Oppdrag: **Varegga III - Lundamo
Kvernhusdalen kvikkleiresone**

Emne: **Detaljregulering - Geoteknisk kontroll
Stabilitetsberegninger**

Dato: **24. mai 2013**

Oppdrag- /
Rapportnr. **411793 - RIG-RAP-003**

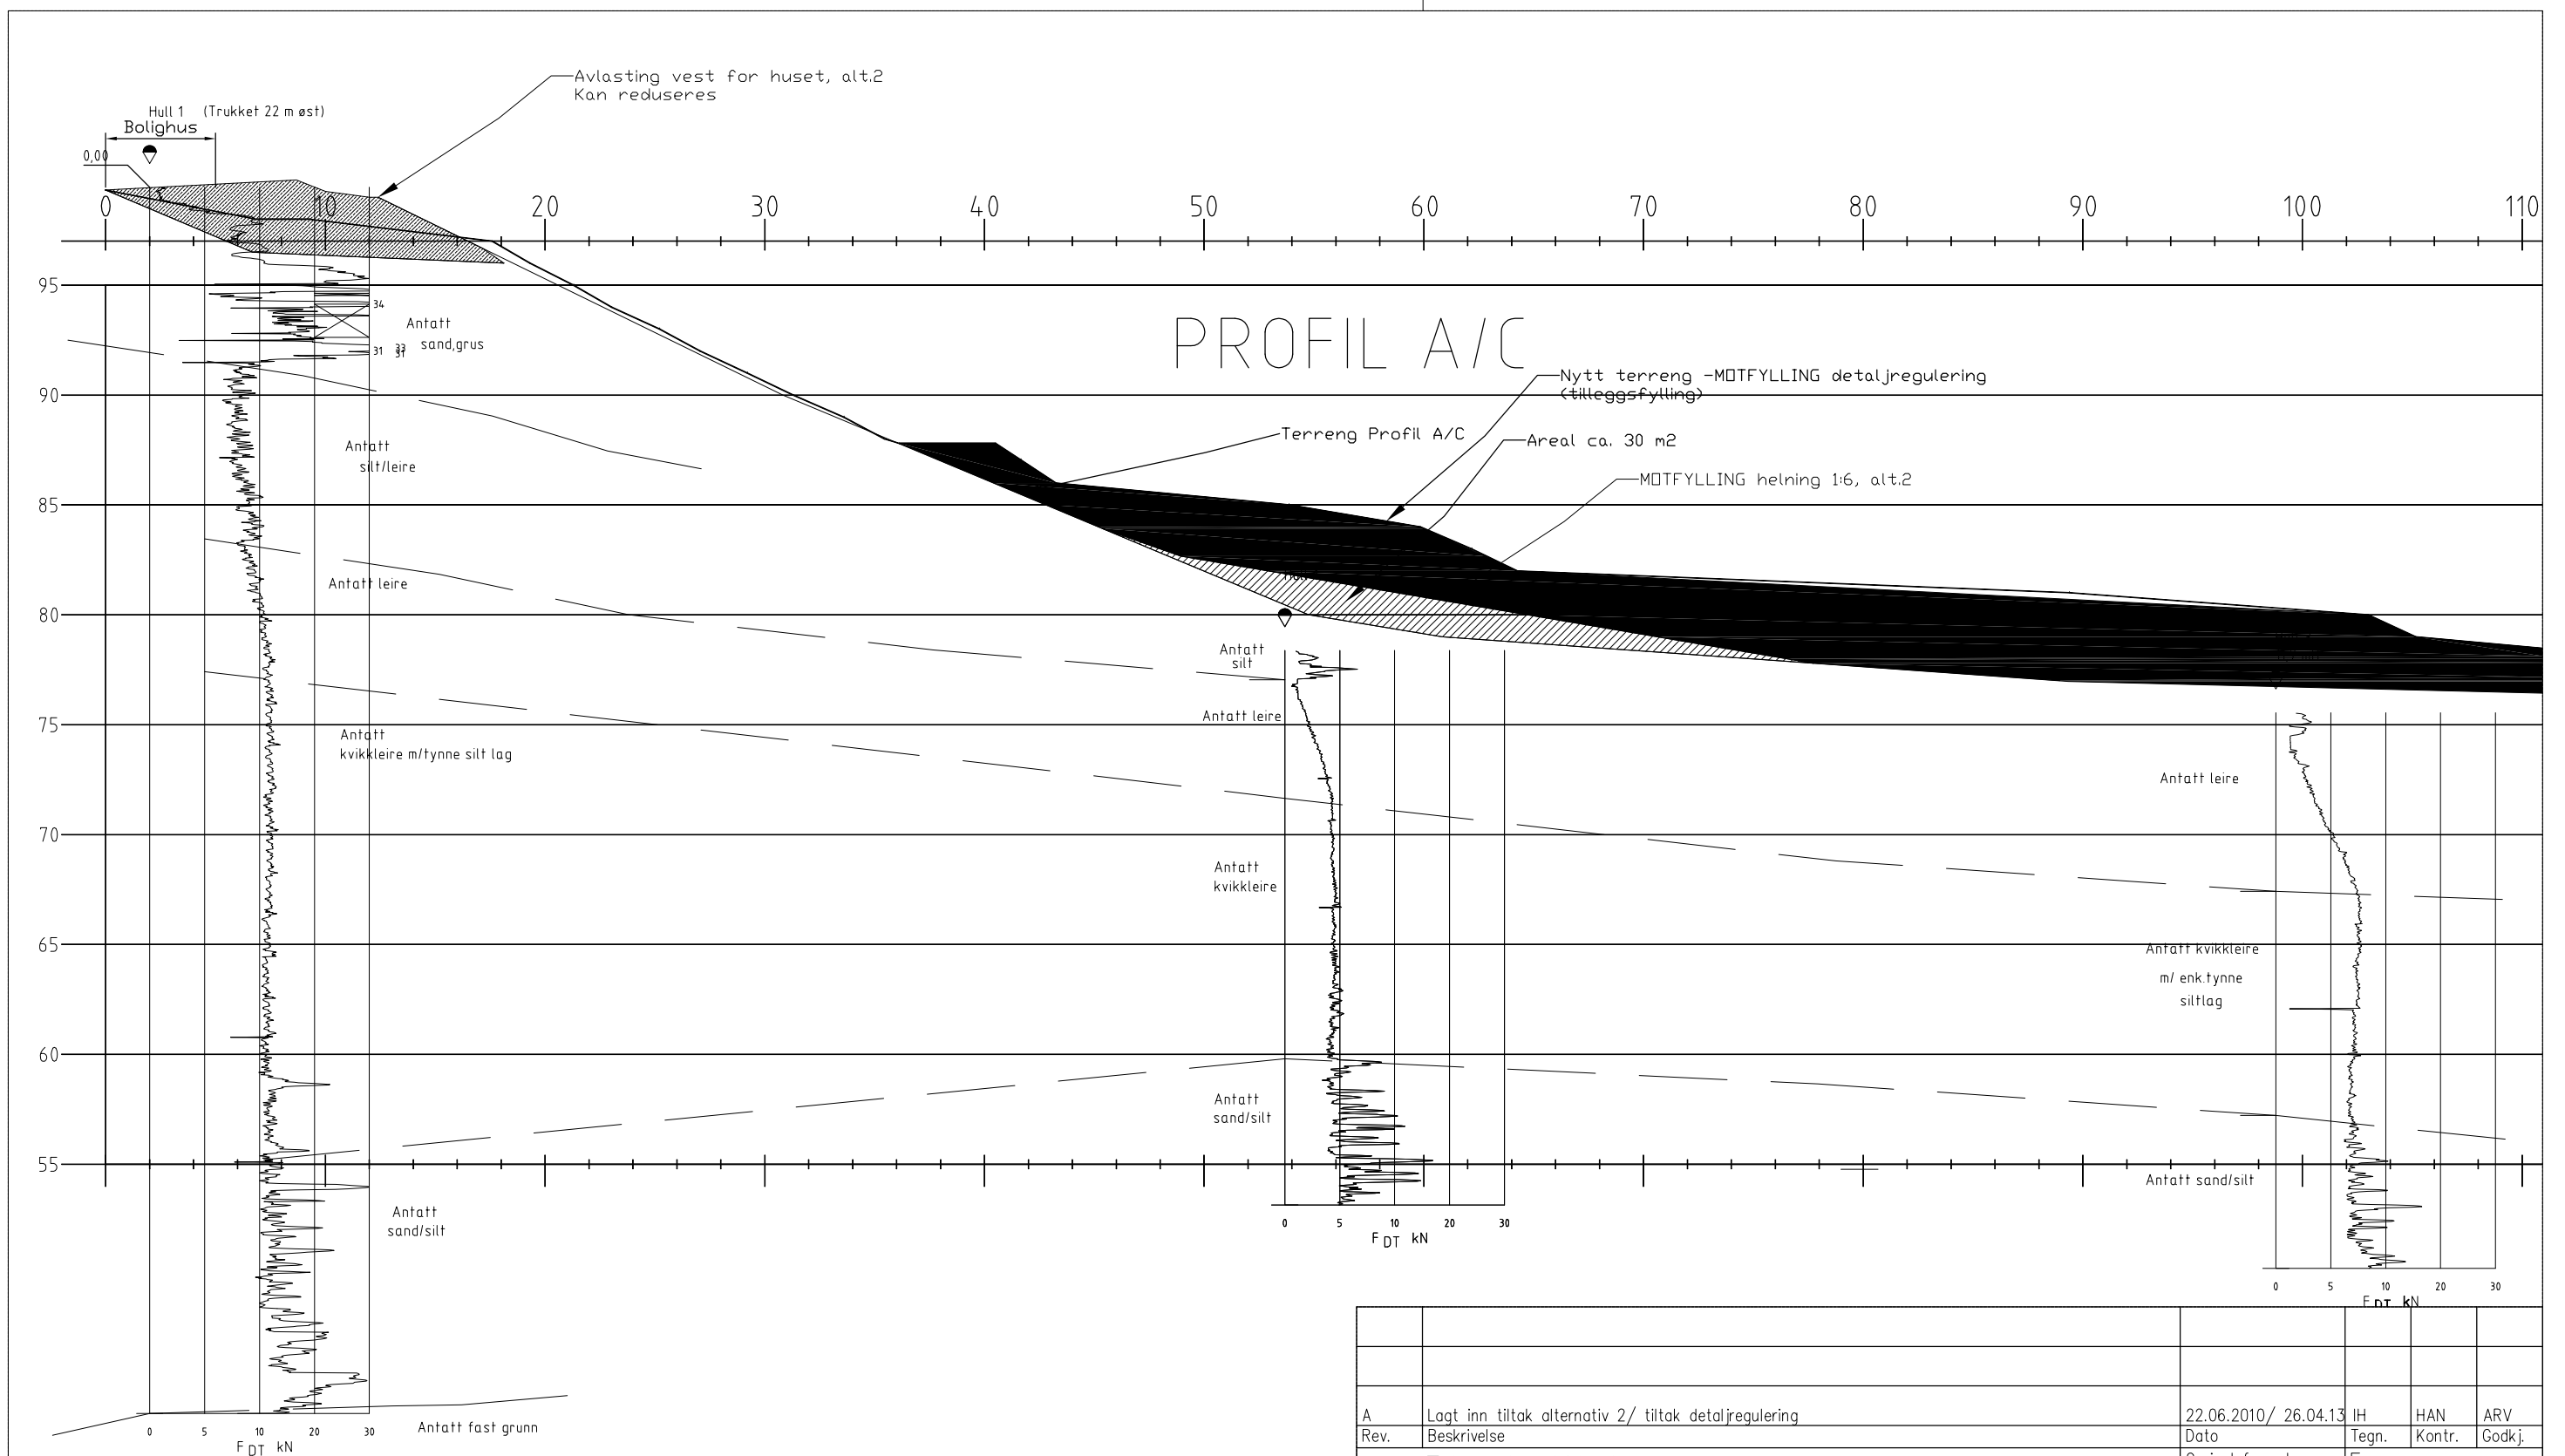
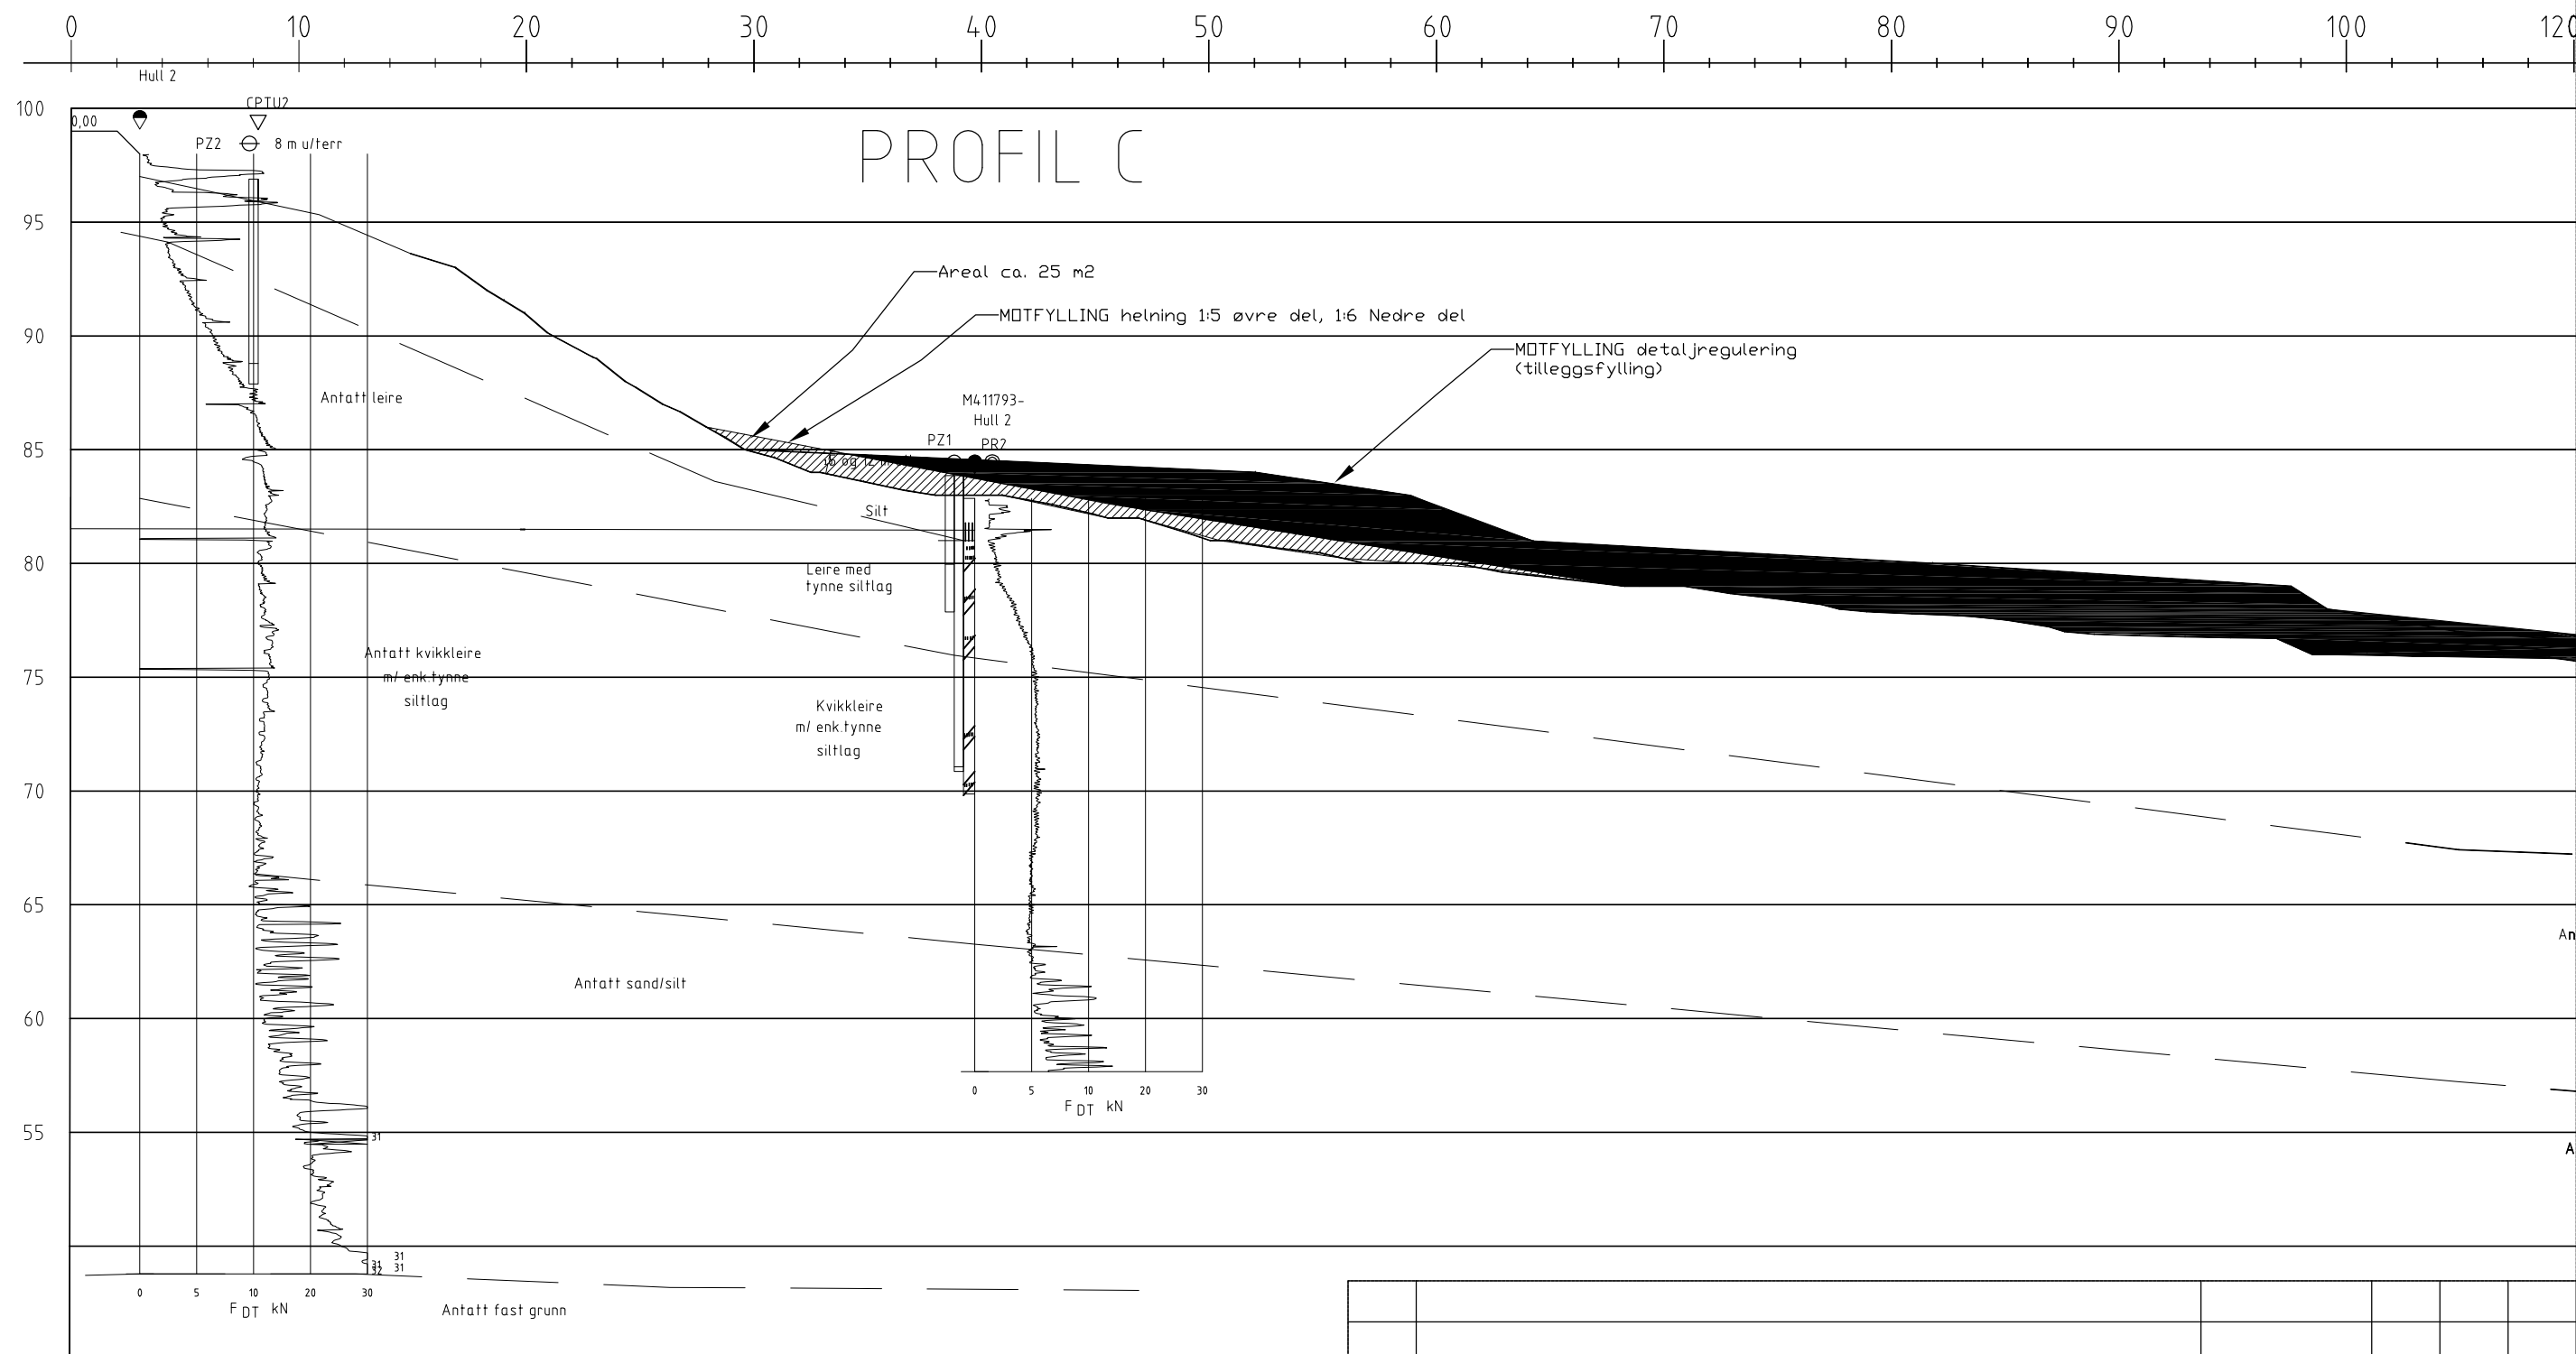
Vesentlig økning i avlasting på topp skråning i profil A-bratt, tegning -102, pga. gangveien (ref linje 70100 vist i plan og profil på tegning C10 og tverrsnitt i profil U, vedlegg 3) kan også redusere motfyllingen her. Den planlagte motfylling er ikke spesielt gunstig for eksisterende bebyggelse med etablering av mur i bunn av skråningen. Gangveien er justert på best mulig måte slik at den i nedre del av skråningen ligger i motfyllingen og avlastning i øvre del av skråningen (tverrsnittene er vist i forhold til eksisterende terreng). For å vurdere evt. reduksjon av motfyllingen i bunn av profil A-bratt, som vil gi en bedre situasjon for eksisterende bebyggelse og mindre motfylling, utføres en kontrollberegning i dette profilet der gangveien er tatt med.

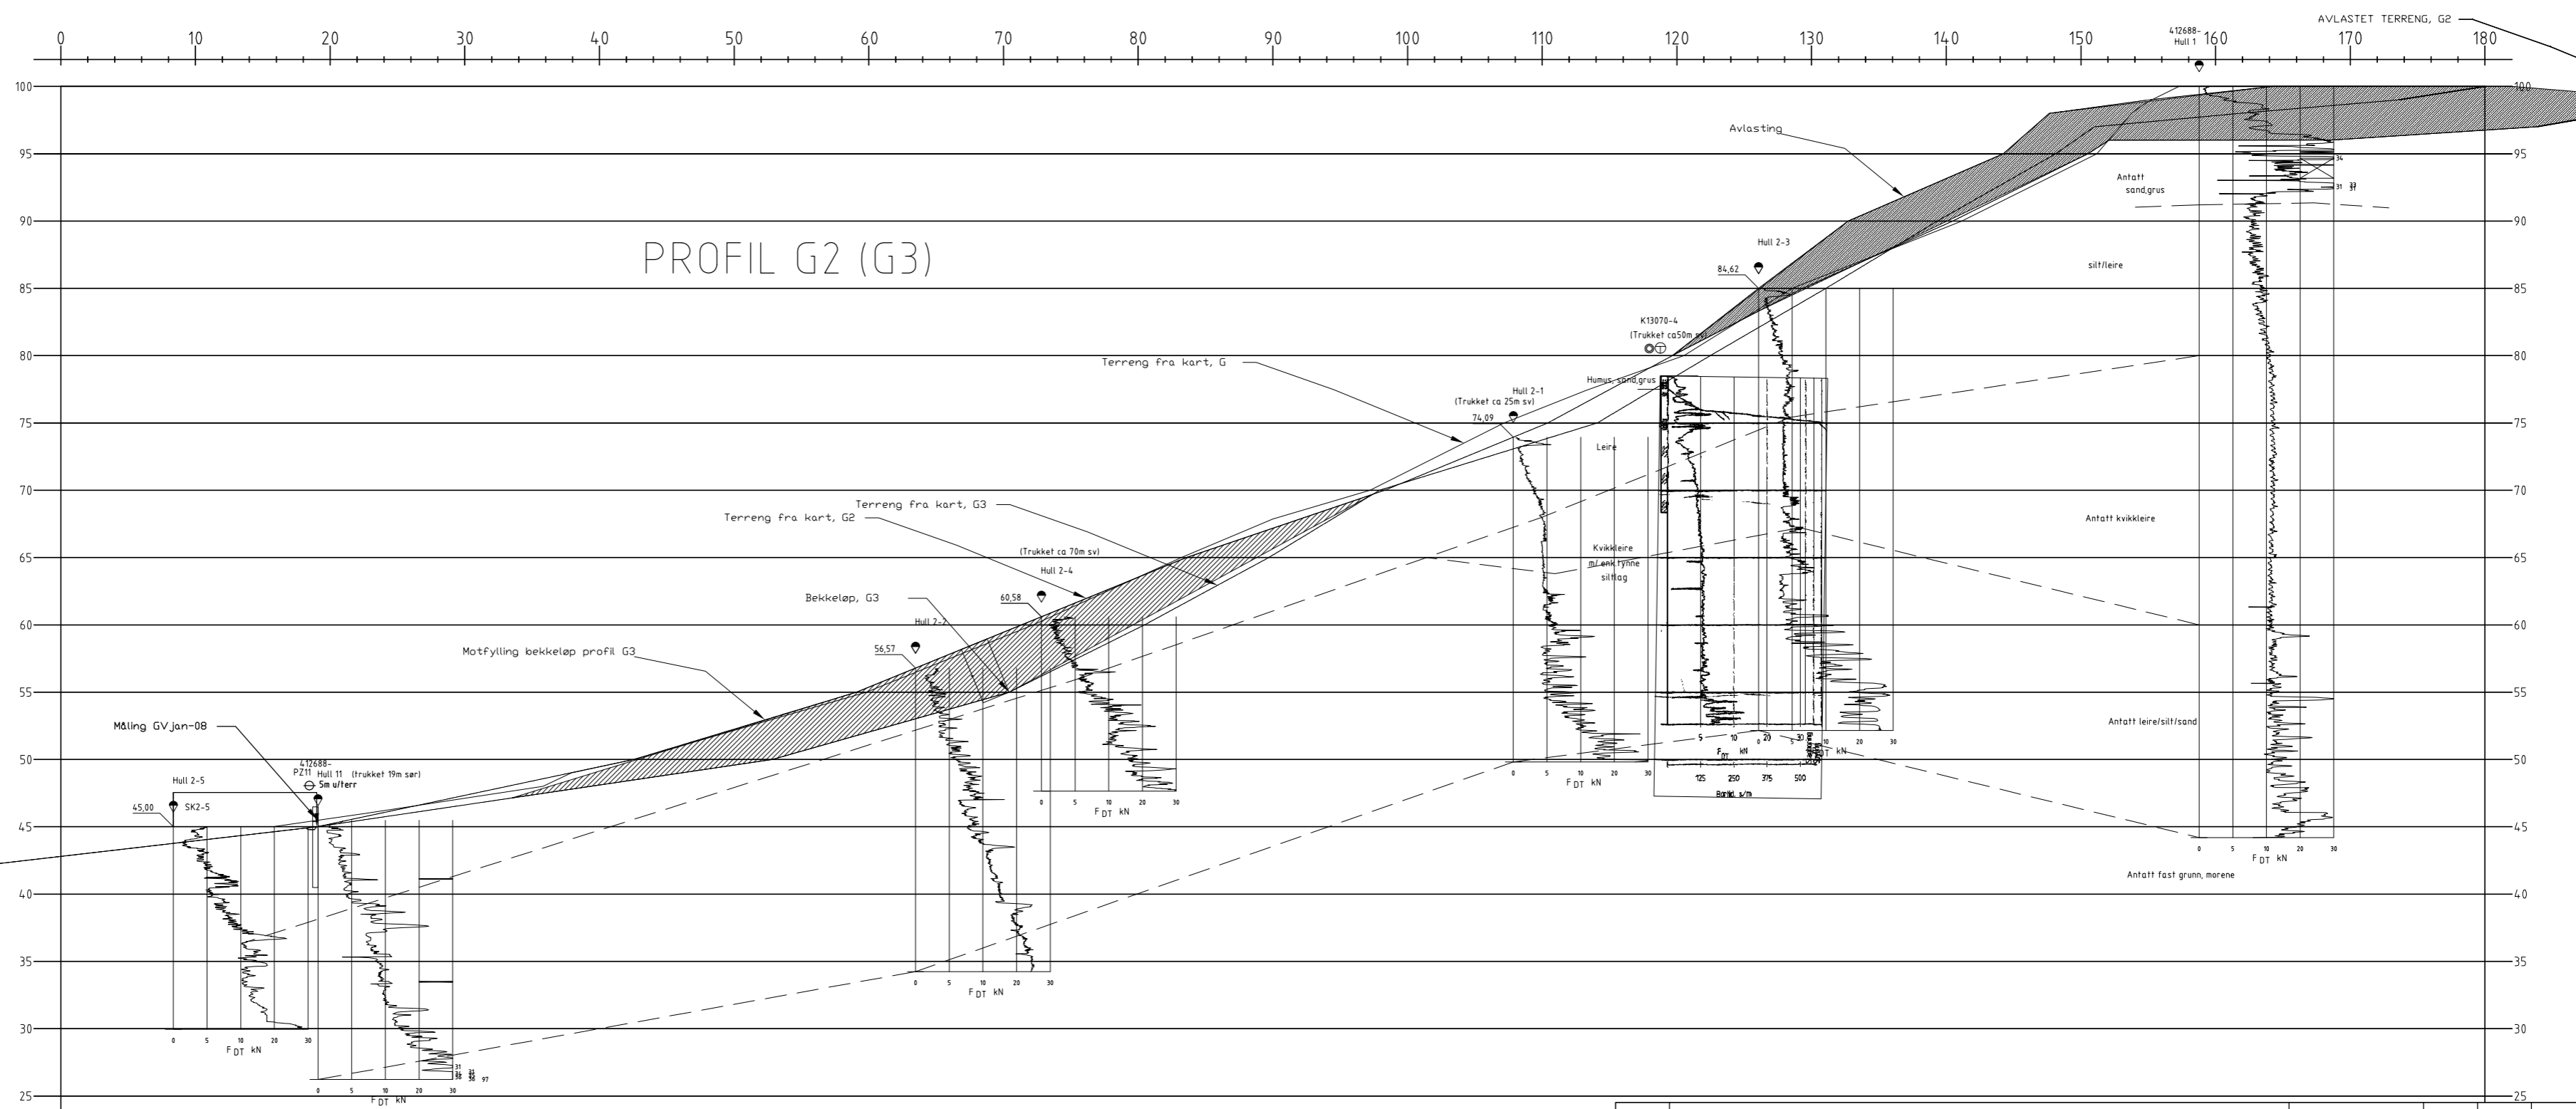
Planlagt terrengoppfylling/motfyllingen i nedre del av skråningen opp mot Nordstu er større enn de skisserte motfyllingene som vurderes som et minimum i vårt notat 411793-RIG-02/9/. Se profiler A-bratt til C tegning -102 til -105, reviderte landskapsplan med snitt i vedlegg 1 og veilinje 61000 tegning C2, vedlegg 3 som viser opptil ca. 4 m oppfylling for veien. Stabiliteten vurderes derfor å være i varetatt for profil C-C, A/C og A da økt motfylling vil bedre stabiliteten i ovenforliggende skråning.

Planlagt avlasting på topp skråning er også i tråd med eller større enn tidligere planer. Med økt motfylling som vist i profil A/C tegning -104 kan avlasting på topp skråning i profil A/C reduseres, slik at bolig med gr/br 215/48 påvirkes minimalt av tiltaket.
